RAPPORT D'ENQUÊTE PUBLIQUE

PROJET DE RÉAMÉNAGEMENT DU PÔLE-GARE DE NOISY-LE-SEC

Maîtrise d'ouvrage : Île-de-France Mobilités

SCHÉMA DES PRINCIPAUX AMÉNAGEMENTS DU PROJET DE PÔLE-GARE DE NOISY-LE-SEC

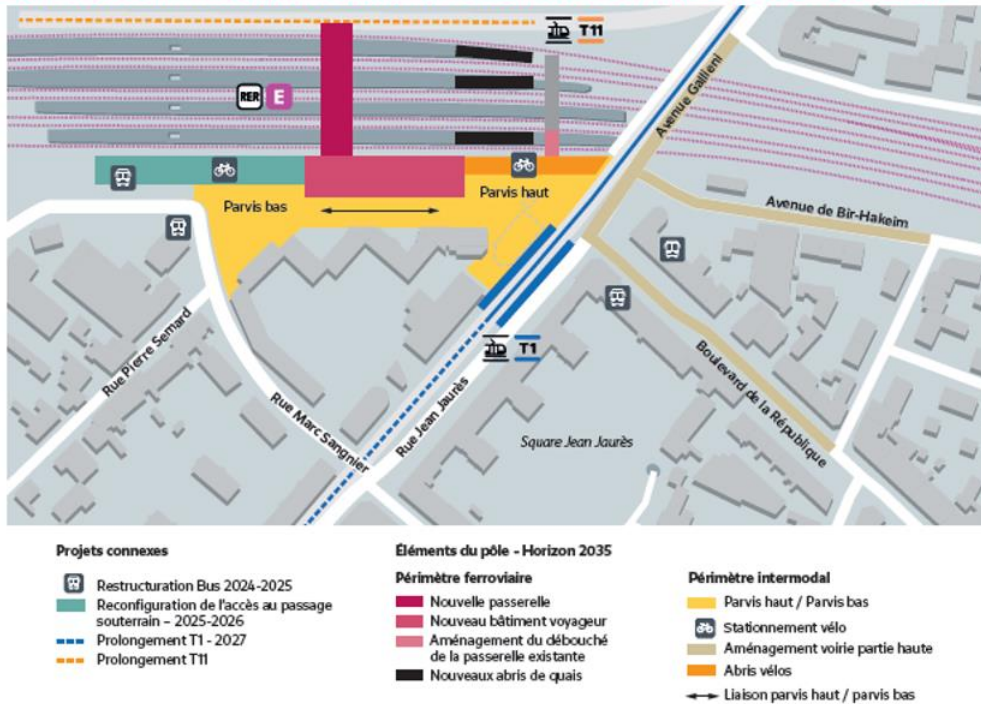
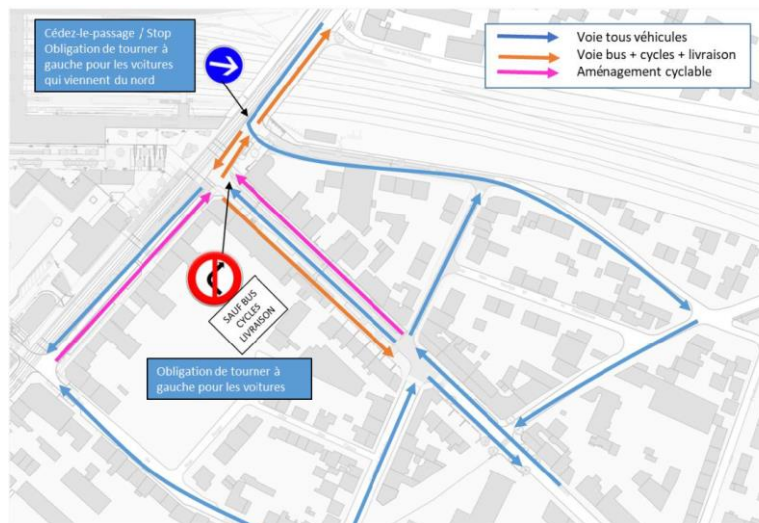
Extrait de l'observation n°2 : « Sur la brochure il n'est pas indiqué les sens interdit concernant les voitures qui ont été évoqué et qui sont important pour la vie quotidienne » :

Île-de-France Mobilités part de l'hypothèse que le terme « la brochure » dont il est ici question se rapporte à la Lettre d'info intitulée Participez à l'enquête publique diffusée en octobre 2024 dans toutes les boîtes aux lettres de la commune de Noisy-le-Sec. Si tel est le cas, le plan ci-dessous présenté en p.2 de la Lettre d'info ne présente en effet qu'une synthèse des principaux aménagements du projet :

En revanche, le projet prévoit bien une réorganisation du plan de circulation routière du quartier, visible notamment dans la pièce B *Notice explicative* du dossier d'enquête publique :

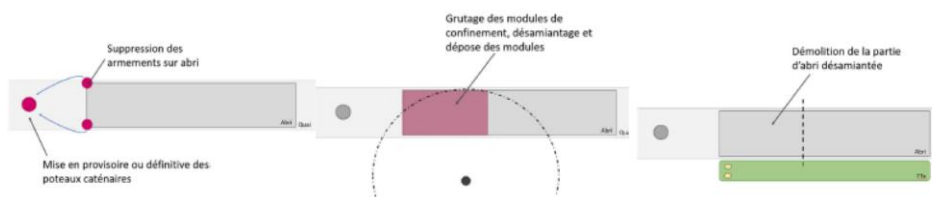
Extrait de l'observation n°15 : « *Il faudra conserver tous les arbres existants de la zone PI.5 Parvis bas* » :

➤ Le projet prévoit bien de conserver tous les arbres existants, mais également de créer des espaces végétalisés en complément.

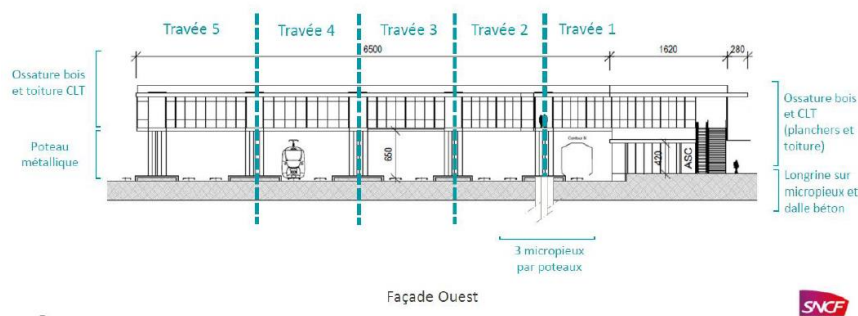
Extrait de l'observation n°15 : « Je n'ai pas vu d'information sur le système constructif des abris filants de quai et de la passerelle (bois, métal, béton...). Cela a un impact sur l'environnement et le coût du projet » :

Les matériaux qui seront utilisés pour la construction des nouveaux abris de quais seront définis en phase d'études de conception détaillée.

Méthodes constructives de la nouvelle passerelle : La passerelle, décomposée de cinq travées, repose sur deux poteaux par quai, alignés au centre du quai pour échapper au gabarit des trains. Au vu des caractéristiques du sol, les poteaux, les fosses des ascenseurs et escaliers mécaniques et les escaliers fixes reposeront sur les micropieux de type III de profondeur variable et de diamètre 25 cm. Ces éléments seront encore approfondis lors des études de conception détaillée à venir.

Les poteaux et le tablier sont en structure métallique tandis que la partie supérieure est en ossature bois comme le bâtiment voyageur. La réalisation de la nouvelle passerelle est complexe car s'inscrivant dans un environnement très contraint, avec à la fois de nombreux câbles indispensables à l'exploitation de la gare et de l'ensemble du faisceau ferroviaire, et peu d'espaces de chantier disponible.

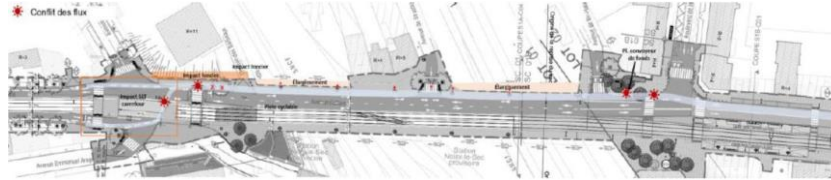
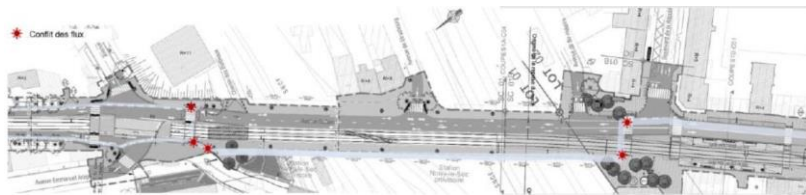
Extrait de l'observation n°25 : « *J'attends un réaménagement des quais qui permette aux usagers de transiter en toute sécurité* » :

- Le profil étroit du pont Galliéni ne permet pas de réaliser des pistes cyclables dédiées. Divers scénarios d'aménagements cyclables sur le pont Galliéni ont été étudiés dans le cadre du projet et présentés dans la pièce E2 *Etude des variantes et des solutions de substitution*. À l'horizon intermédiaire 2027 dans le cadre du projet de prolongement du tram T1, les aménagements cyclables s'arrêtent au niveau de l'intersection avenue Gallieni / rue Emmanuel Arago / avenue d'Alsace-Lorraine, au nord, en amont du pont. La circulation des cycles sur le pont Gallieni s'effectue alors dans la circulation générale.

Différents scénarios ont été étudiés dans le cadre des études préliminaires, afin d'insérer un aménagement cyclable sur ce pont, au-delà des aménagements prévus à l'horizon du prolongement du tram T1 :

- Elargissement côté est du pont Galliéni par une piste cyclable bidirectionnelle de 3 m de large :

Au nord du pont Galliéni, au niveau du passage insertion axiale en insertion latérale du tram T1, l'intégration d'une piste cyclable bidirectionnelle viendrait pincer le trottoir qui n'atteindrait qu'une largeur inférieure à 1 m de large, ce qui n'est pas conforme à la réglementation en vigueur. Ce scénario est ainsi considéré comme non-faisable techniquement, compte tenu des contraintes d'emprises sur le pont et à ses extrémités, imposant soit des trottoirs de largeurs trop restreintes et non-réglementaires, soit un besoin foncier privé estimé à un coût trop élevé avec des contraintes d'altimétrie ne garantissant pas des pentes réglementaires.

- Elargissement côté ouest du pont Galliéni par une piste cyclable bidirectionnelle de 3 m de large :

Cette solution se heurte à la présence d'un poste de signalisation ferroviaire qui ne peut pas être déplacé, ne permettant pas un élargissement du pont continu.

Le projet de pôle, à défaut de mettre en place une continuité cyclable dédiée sur le pont, a retenu un principe d'aménagement avec une voie mixte bus/vélos (sans véhicules particulier) dans le sens sud => nord, améliorant ainsi l'accès cyclable sur le pont par rapport à la situation à horizon du prolongement du tram T1.

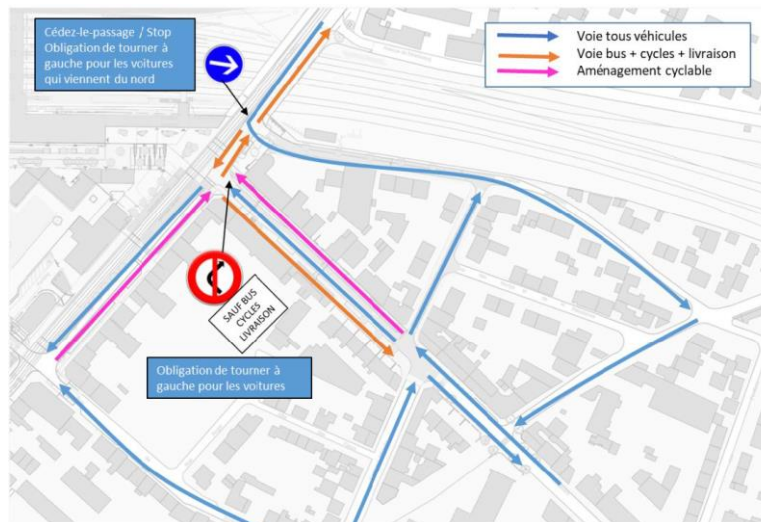
Extrait de l'observation n°25 : « *La circulation des véhicules de particuliers devrait-être interdite sur le tronçon PI4.1* » :

- Le plan de circulation proposé dans le cadre du projet de pôle interdira bien la circulation des véhicules particuliers sur la rue Jean Jaurès entre l'avenue de Bir Hakeim et le boulevard de la République, selon le plan de circulation suivant :

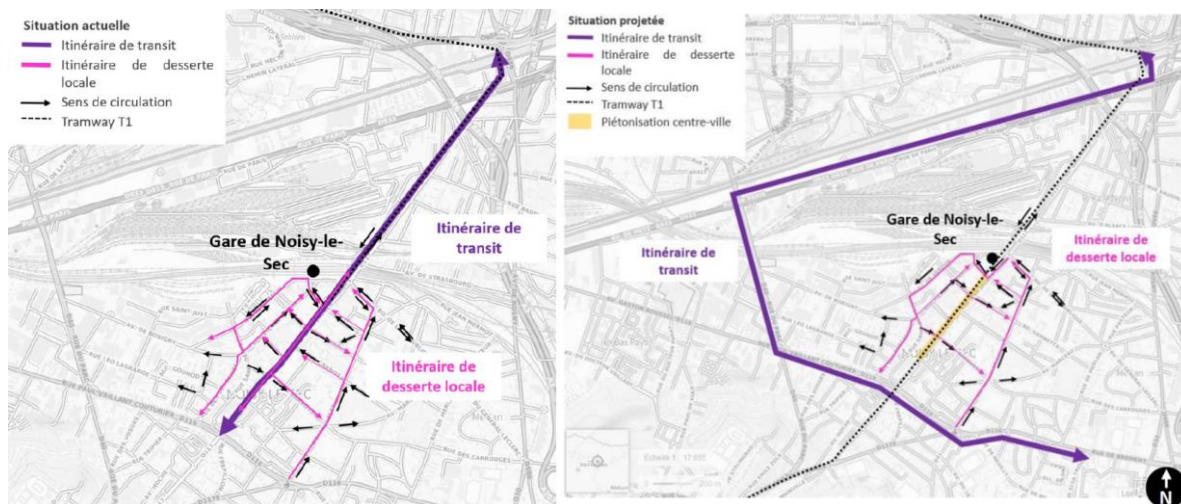
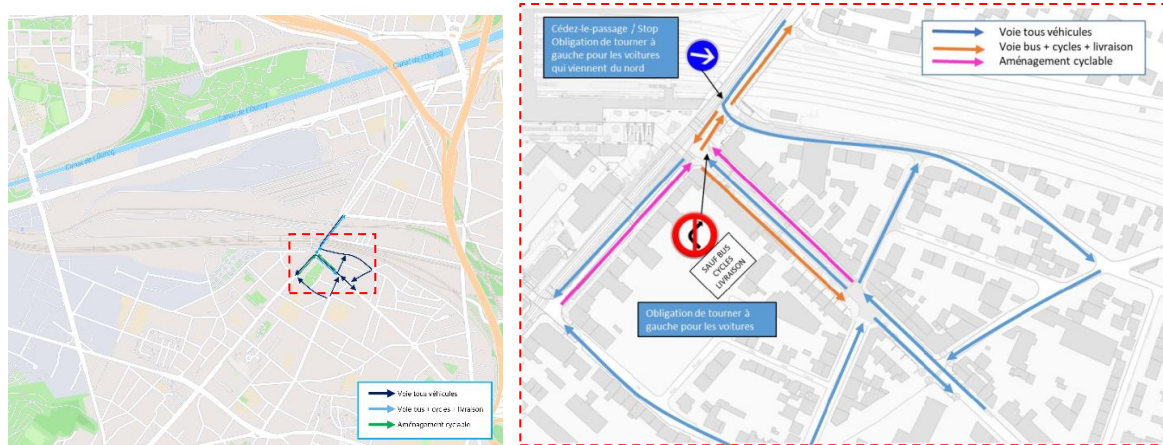
11) Dans le cadre de l'enquête publique, plusieurs riverains ont exprimé leurs inquiétudes concernant les conséquences du nouveau plan de circulation, notamment l'impact du contournement sur des voies sous-dimensionnées, le renforcement de l'isolement du quartier Petit-Noisy par rapport au centre-ville, et les risques d'embouteillages. Par ailleurs, le maire de Noisy-le-Sec et ces conseillers municipaux m'ont indiqué ne pas avoir été consultés sur cette proposition lors des échanges que j'ai eus avec eux.

Pourriez-vous m'indiquer la méthode ayant permis d'aboutir à cette proposition de plan de circulation ?

S'agissant de l'affirmation des élus de la Ville de Noisy-le-Sec sur le plan de circulation proposé, Île-de-France Mobilités rappelle ici que l'ensemble des études préliminaires du projet, y compris sur le plan de circulation, ont été menées en étroite concertation avec les collectivités concernées, jusqu'à la validation du programme du projet de pôle par les élus de la Ville de Noisy-le-Sec en Comité de pilotage de novembre 2023. En outre, le Conseil municipal de Noisy-le-Sec a émis un avis favorable sur le projet tel qu'annexé au Schéma de principe et au dossier d'enquête publique le 30 mai 2024 (délibération n° DELIB24-05-11), avec un point de vigilance portant justement sur le plan de circulation proposé.

Sur le fond, il convient de rappeler que le projet de prolongement du tram T1 génèrera à sa mise en service une première reprise du plan de circulation aux abords de la gare dès 2027 :

Les plans ci-dessous présentent les modifications du plan de circulation entre la situation 2020 avant travaux du tram T1 (plan de gauche) et la situation 2027 à la mise en service du tram T1 (plan de droite) :

Les modifications du plan de circulation proposées dans le cadre du projet de pôle s'inscrivent entièrement dans la continuité du plan de circulation mis en place avec la réalisation du projet de prolongement du tram T1. Le nouveau plan de circulation proposé par le projet de pôle de Noisy-le-Sec est présenté sur les plans suivants :
